# MODIFICATION DE DROIT COMMUN N°4

PLAN LOCAL D'URBANISME INTERCOMMUNAL

COMMUNAUTE D'AGGLOMERATION DU GRAND VILLENEUVOIS

Réponses aux avis  
des Personnes Publiques Associées

*Distance 100 mètres  
des berges du Lot :*

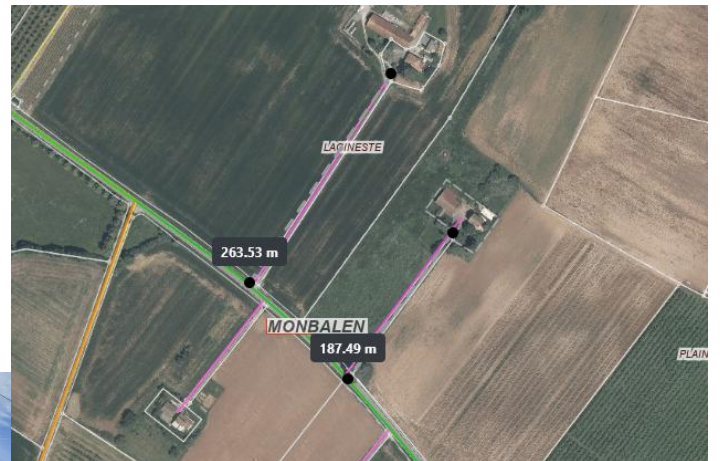
Nous sommes en désaccord quant aux règles de préservation des routes balcons et des abords du Lot et nous trouvons les distances imposées, de respectivement 200 et 100 m, excessives. Là aussi nous considérons que, faute de justifications précises basées sur votre étude d'analyse paysagère, cette règle pourrait faire l'objet de recours.

Les illustrations photographiques suivantes permettent de montrer le caractère non excessif des distances imposées aux installations photovoltaïques par rapport aux routes balcons et au Lot.

D'une part, ces photographies illustrent le faible impact que peut générer des serres agricoles de grandes dimensions, quand elles sont situées à une distance suffisante des espaces sensibles (dans l'exemple à 180 m du Lot) et lorsque, comme ici, elles sont accompagnées d'aménagements paysagers.

D'autre part, ces photographies montrent l'importance de conserver une distance suffisante des routes balcons (ici la RD110 à Monbaleu), afin de préserver les impacts des installations photovoltaïques sur les grands paysages (distance de la route à la 1<sup>ère</sup> ferme : 260 mètres ; distance de la route à la 2<sup>ème</sup> ferme : 190 mètres).

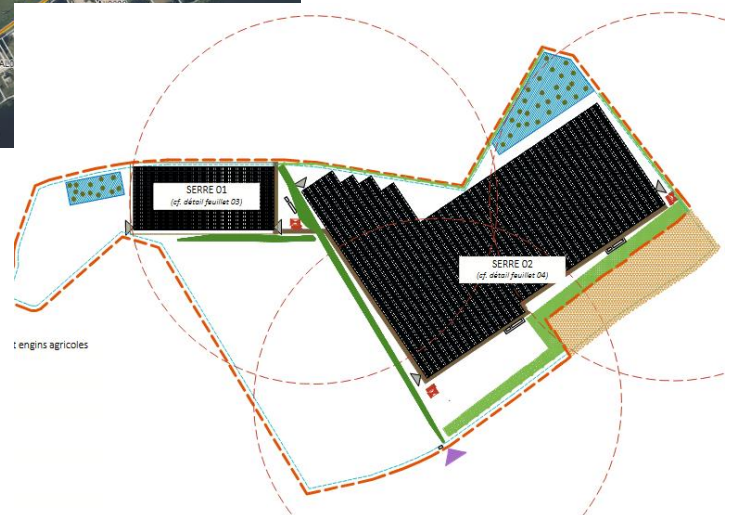
Nous convenons qu'un certain éloignement des habitations par rapport au projet peut être utile, néanmoins nous trouvons la distance de 70 m exagérée. Sur quels critères a-t-elle été définie ?

Cette règle de recul vise effectivement à préserver les habitations environnantes et donc à concilier développement des projets photovoltaïques et préservation de la perception par les habitants et les riverains des grands paysages. Cette règle de recul a été établie dans le cadre de l'étude relative au potentiel photovoltaïque menée sur le territoire de la CAGV et réalisée par les bureaux d'étude AKAJOULE et Transitions. Elle vise à permettre une meilleure acceptabilité de ces projets souvent décriés.

La covisibilité dépend effectivement de chaque site. Parfois, la configuration des lieux peut admettre une implantation plus proche des habitations mais, dans d'autres situations, il convient d'augmenter cette distance. La valeur fixée dans le règlement résulte d'un équilibre qui semble cohérent.

Pour illustrer ces propos, les documents présentés ci-après concernent un projet de serres photovoltaïques en cours de construction, situé à Sainte-Livrade sur Lot (permis de construire n°04725220M0038), qui a soulevé d'importantes oppositions de riverains. Une médiation a été menée dans le cadre de l'enquête publique et du recours administratif, aboutissant à l'accord suivant : reculer les serres à 68 mètres de la route de Fongrave (implantation initialement prévue à 20 mètres de la route) avec plantation d'une bande paysagère d'une largeur de 15 mètres le long de la voie. Les photographies permettent de constater la pertinence du retrait des installations par rapport aux habitations, pour préserver les vues des habitations vers les grands paysages et favoriser ainsi l'acceptabilité des opérations.

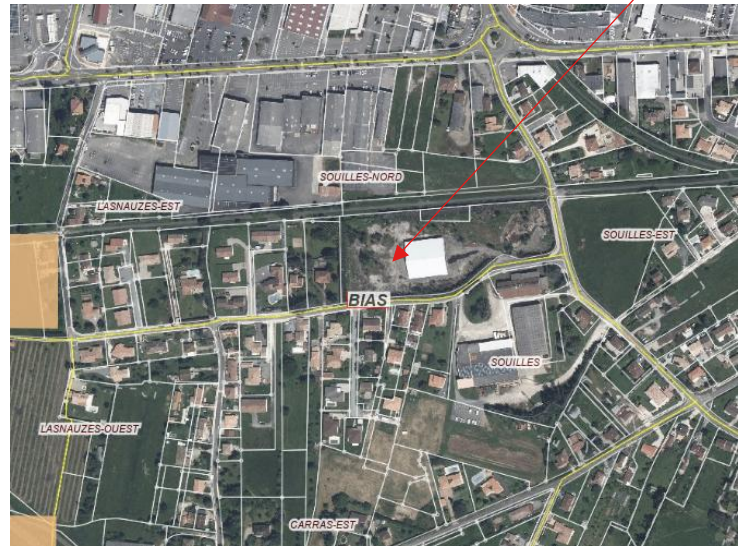
Le dossier n'informe pas de la sensibilité potentielle au risque de feu de forêt des futures zones Npv, dans un département disposant d'un atlas départemental du risque incendie de forêt approuvé le 4 décembre 2013. La carte fournie à l'échelle départementale identifiant les surfaces par commune d'enjeux en aléa fort à très fort et en « défendabilité » mauvaise montre semblablement que le territoire intercommunal est concerné.

**La MRAe recommande de confirmer si les futures zones Npv sont concernées par le risque de feux de forêt et le cas échéant, de préciser les mesures de lutte contre les feux de forêt préconisées pour les parcs photovoltaïques et de les traduire dans le règlement de la zone Npv.**

Les 4 sites identifiés ne sont pas directement concernés par un risque feux de forêt (voir les cartes présentant les zones de risques feux de forêt). Le site de Sainte-Livrade/Lot est situé à proximité d'un risque très faible, les sites de Bias sont à distances de risques faibles et le site de Villeneuve/Lot est éloigné de tout risque de feux de forêt.

Ces 4 sites sont insérés dans le tissu urbain ou sont proches d'un équipement recevant du public. Ils sont par conséquent tous couverts par un ou plusieurs poteaux incendie, permettant de couvrir le risque engendré par les futures installations.
